改善箇所説明図

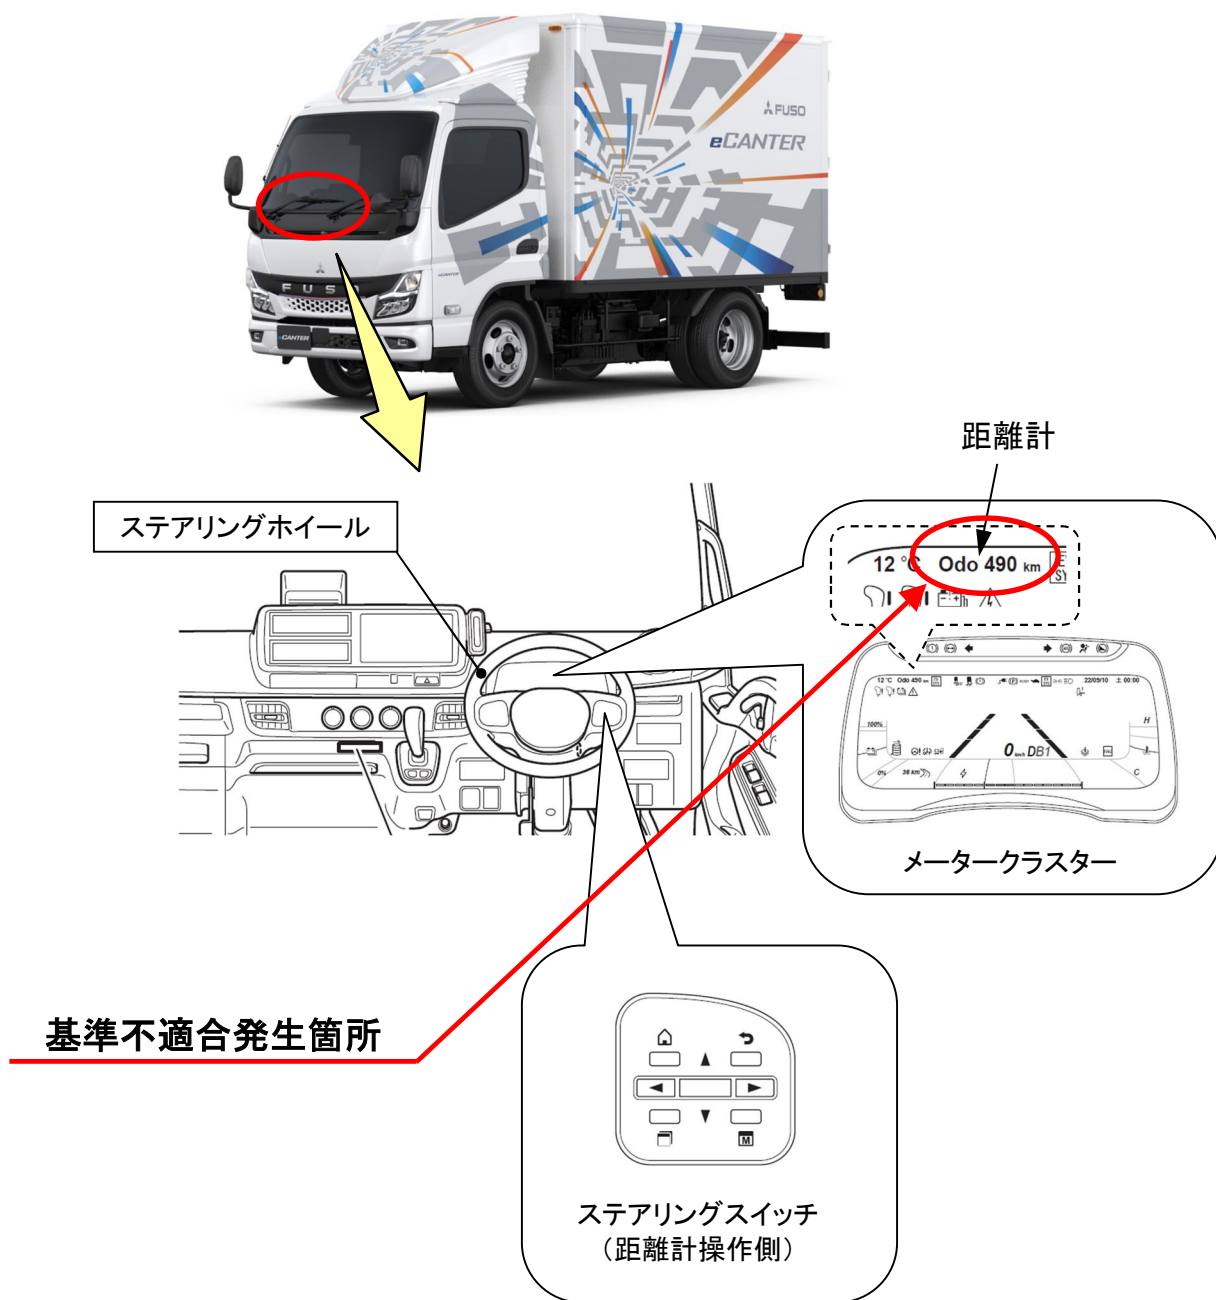
電動トラックにおいて、ステアリングスイッチ内に書き込まれているソフトウェアが不適切なため、距離計操作側のステアリングスイッチが作動しなくなりメータークラスター内に表示するメニューを選択出来なくなることがある。そのため、運転者がステアリングスイッチを操作して容易に走行距離を確認出来ず、保安基準に適合しないおそれがある。

全車両、対策品のステアリングスイッチを装着したステアリングホイールに交換する。

識別：作業完了車には、ステアリング裏面に白色ペイントを塗布する。
